Predmet	Bytový komplex v lokalite Rinzle Rača - stanovisko k odvolaniam
Text	Dobrý deň, na základe Vášho listu č. OU-BA-OSZP3-2024/247304-061, zo dňa 04.09.2024 Vám predkladáme stanovisko k došlým odvolaniam k Rozhodnutiu č. OSZP3/2024/247304-050 zo dňa 26.06.2024.

Stanovisko k došlým odvolaniam k Rozhodnutiu č. OSZP3/2024/247304-050 zo dňa 26.06.2024 k zámeru navrhovanej činnosti „Bytový komplex v lokalite Rinzle Rača“

Vykázanie 1NP podľa územného plánu

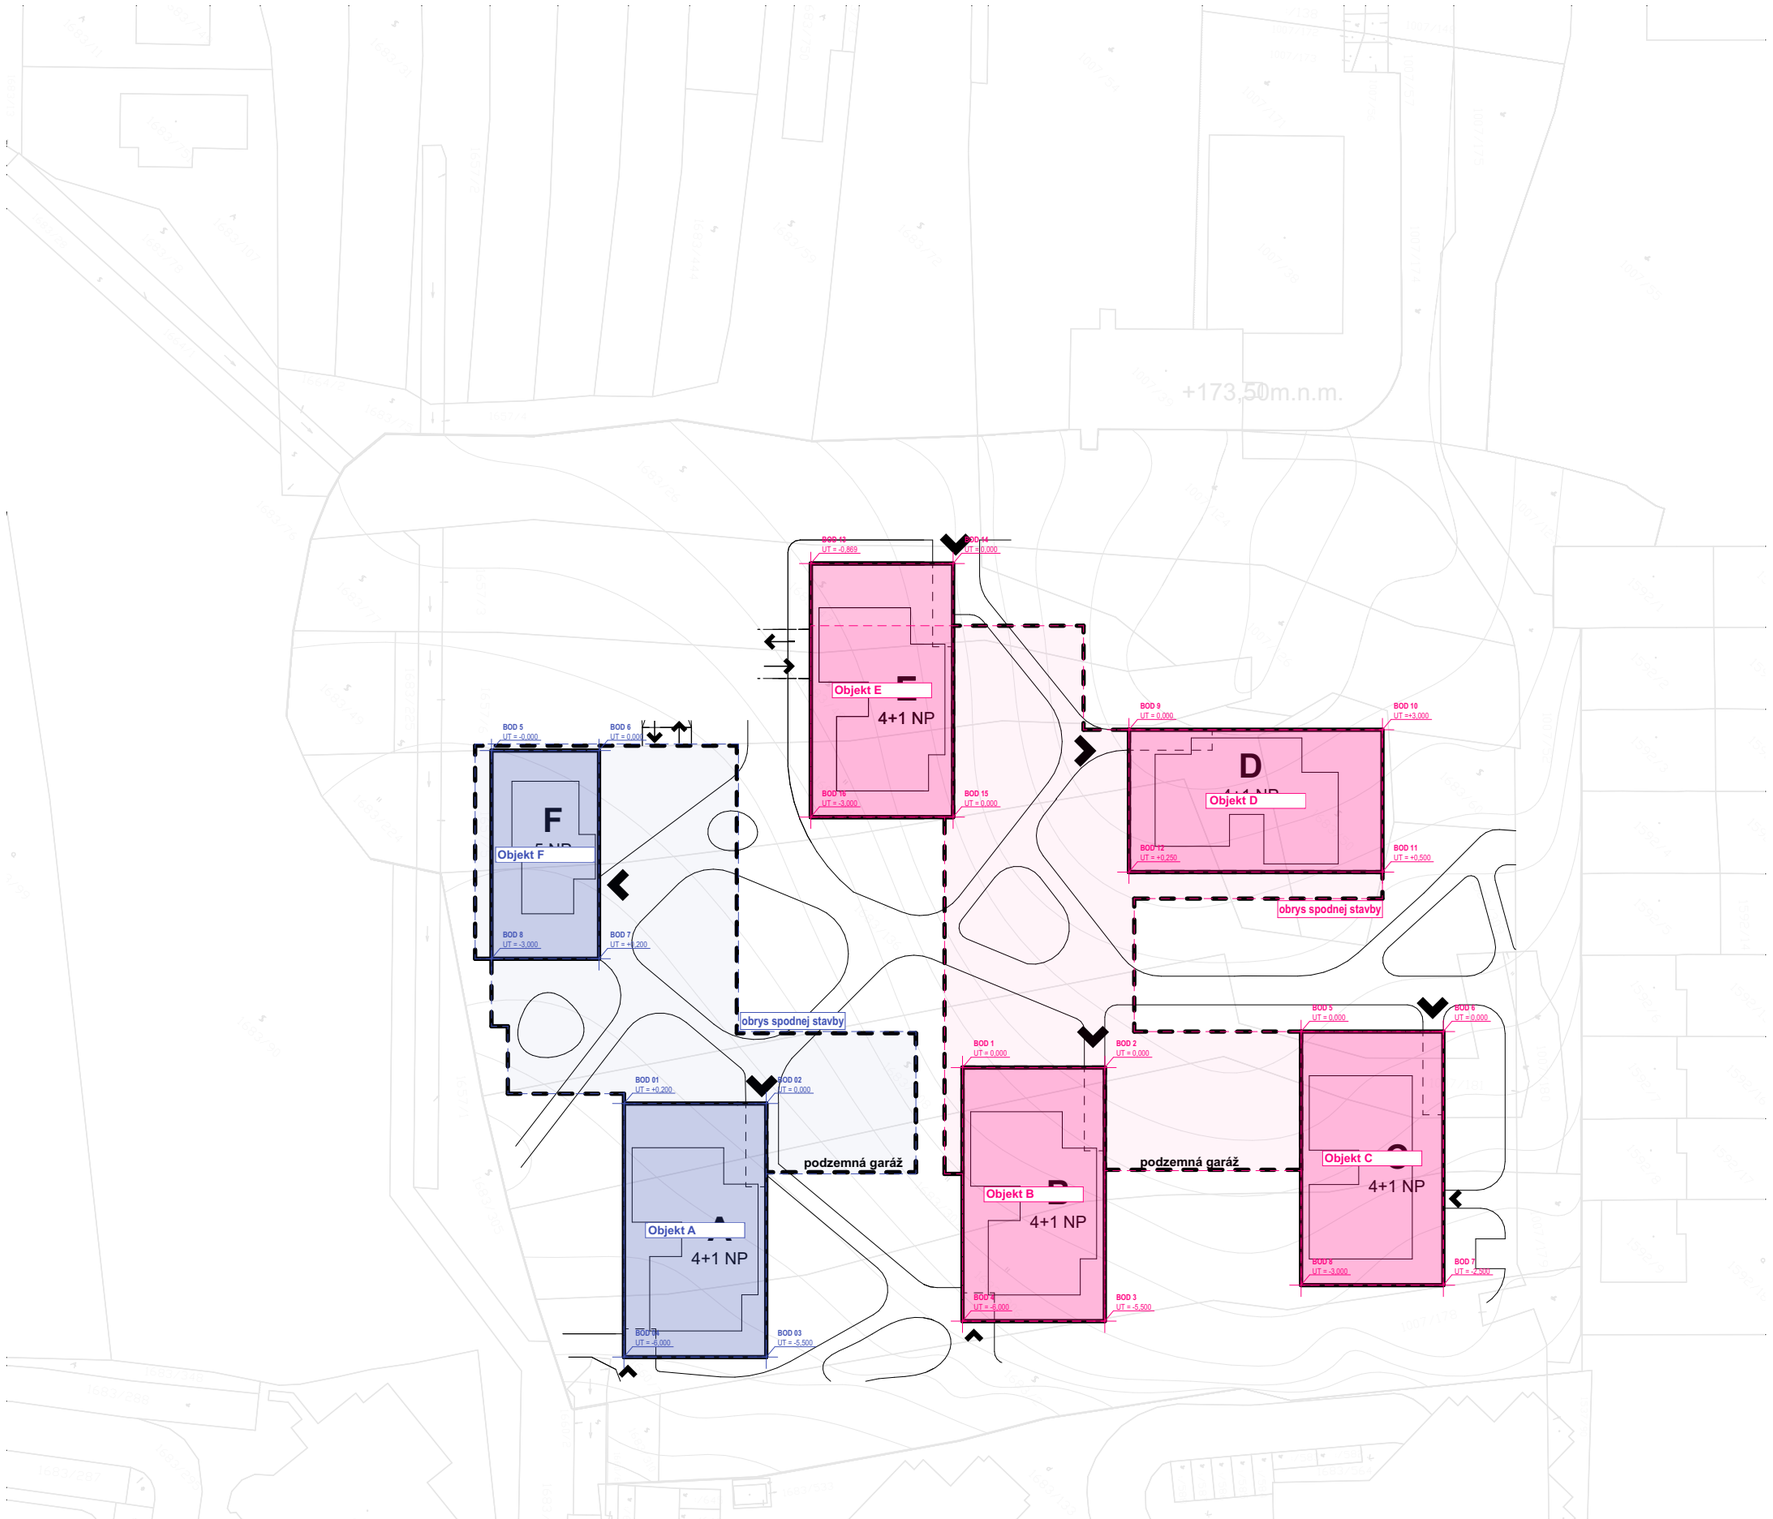
K poslednému bodu odvolania uvádzame, že navrhovaná výstavba bytového komplexu je v súlade s územným plánom a navrhované rozostupy zástavby sú v súlade so zákonom č. 50/1976 Zb. o územnom plánovaní a stavebnom poriadku (stavebný zákon). Zároveň uvádzame, že návrh na posun objektov A-B-C navrhovateľ osobne na stretnutí na OU BA (konzultácia podľa § 63 zákona č. 24/2006 Z.z.) za prítomnosti účastníkov dňa 27.08.2024 vysvetlil, že nie je možný – nakoľko osadenie objektov plne rešpektuje všetky Územným plánom stanovené pravidlá (potvrdené aj Záväzným stanoviskom Magistrátu mesta Bratislava), objekty A-B-C neobmedzujú svojou polohou susediace Bytové domy (z pohľadu svetlo-techniky) a v rámci funkčných blokov UZPL spĺňajú všetky

Priemerná úroveň 1NP nad "UT" pre objekt SO 101			
Polyfunkčný dom A,F s podzemnou garážou			
	č. bodu na teréne	výšková kóta "UT" v posudzovanom bode	úroveň 1NP posudzovaných bodov nad "UT"
Objekt A	BOD 1	0,200	-0,2 m
	BOD 2	0,000	0,0 m
	BOD 3	-3,000	3,0 m
	BOD 4	-3,000	3,0 m
priemerná úroveň "UT" pre objekt A		-1,450	1,5 m
Objekt F	BOD 5	0,000	0,0 m
	BOD 6	0,000	0,0 m
	BOD 7	-0,200	-0,2 m
	BOD 8	-3,000	3,0 m
priemerná úroveň "UT" pre objekt F		-0,800	0,7 m
Aritmetický priemer		**-1,125**	**1,1 m**
		< 0,800	> 0,8m
			požiadavka splnená

Návrh je z hladiska posudzovania nadzemného podlažia v súlade s aktuálne platným Územným plánom Hlavného mesta SR Bratislavy r. 2007 v znení zmien a doplnkov, kde úroveň podlahy nadzemného podlažia stavebného objektu SO 101 Polyfunkčný dom A,F s podzemnou garážou je v priemere vyššie ako 800mm nad úrovňou upraveného priľahlého terénu. Na výpočet boli vybrané reprezentatívne body po obvode každej nadzemnej časti stavebného objektu z 2 vystupujúcich hmôt objektu, teda celkovo 8 bodov (nadzemné časti objektu - objekt A a objekt F).

Priemerná úroveň 1NP nad "UT" pre objekt SO 102			
Polyfunkčný dom B,C,D, E s podzemnou garážou			
	č. bodu na teréne	výšková kóta "UT" v posudzovanom bode	úroveň 1NP posudzovaných bodov nad "UT"
Objekt B	BOD 1	0,000	0,00 m
	BOD 2	0,000	0,00 m
	BOD 3	-5,500	5,50 m
	BOD 4	-6,000	6,00 m
priemerná úroveň "UT" pre objekt B		-2,875	2,88 m
Objekt C	BOD 5	0,000	0,00 m
	BOD 6	0,000	0,00 m
	BOD 7	-2,500	2,50 m
	BOD 8	-3,000	3,00 m
priemerná úroveň "UT" pre objekt C		-1,375	1,38 m
Objekt D	BOD 9	0,000	0,00 m
	BOD 10	3,000	-3,00 m
	BOD 11	0,500	-0,50 m
	BOD 12	0,250	-0,25 m
priemerná úroveň "UT" pre objekt D		0,938	-0,94 m
Objekt E	BOD 13	0,000	0,00 m
	BOD 14	3,000	-3,00 m
	BOD 15	0,150	-0,15 m
	BOD 16	-3,000	3,00 m
priemerná úroveň "UT" pre objekt D		0,038	-0,04 m
Aritmetický priemer		**-0,819**	**0,83 m**
		< 0,800	> 0,8m
			požiadavka splnená

Návrh je z hladiska posudzovania nadzemného podlažia v súlade s aktuálne platným Územným plánom Hlavného mesta SR Bratislavy r. 2007 v znení zmien a doplnkov, kde úroveň podlahy nadzemného podlažia stavebného objektu SO 102 Bytový dom B, C, D, E s podzemnou garážou je v priemere vyššie ako 800mm nad úrovňou upraveného priľahlého terénu. Na výpočet boli vybrané reprezentatívne body po obvode každej nadzemnej časti stavebného objektu z 2 vystupujúcich hmôt objektu, teda celkovo 8 bodov (nadzemné časti objektu - objekt A a objekt F).

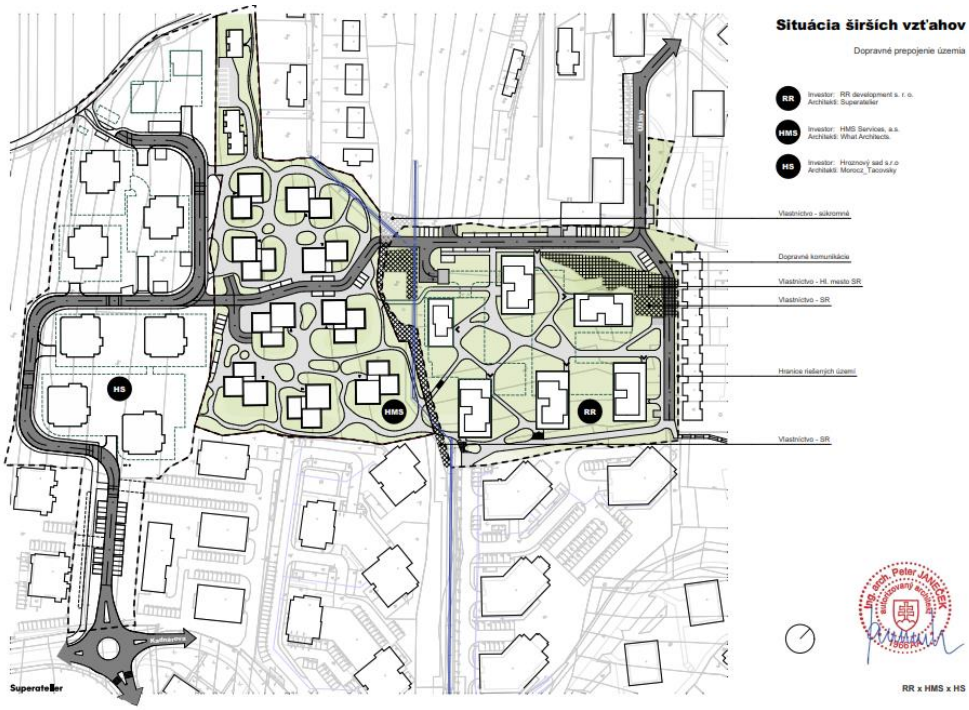
- absencia posúdenia ďalšieho vhodnejšieho riešenia napojenia navrhovanej činnosti hlavným dopravným napojením zo západnej strany, a to napojením na plánovanú cestnú komunikáciu budovanú v rámci novovzniknutého bytového komplexu Hroznový sad;

- to najpodstatnejšie - po dobudovaní projektu Hroznový sad a susedného projektu HMS services ponúkame MČ Rača prevziať prepojovaciu komunikáciu od Úžin až po nový kruhový objazd Kadnárova do správy a spoločné využívanie dopravy pre našich budúcich obyvateľov, ako aj pre Vás. K tomuto robíme aktívne kroky s pánom starostom, snažíme sa podpísať trojstranné memorandum – zmluvu o spolupráci (Rinzle-MČ Rača-HMS), ktorá bude písomným záväzným potvrdením tejto vôle a ktoré Vám vieme dať samozrejme po podpise k dispozícii.

- Nižšie viď prosím schematickú situáciu spomínaného prepojenia Úžiny-Kadnárová
- Obyvateľom radových rodinných domov sme neumiestnili vjazd do našej budúcej podzemnej garáže z komunikácie Úžiny, ale situovali sme vjazd-výjazd výhradne zo severnej časti územia z našej novo vybudovanej komunikácie za kotolňou
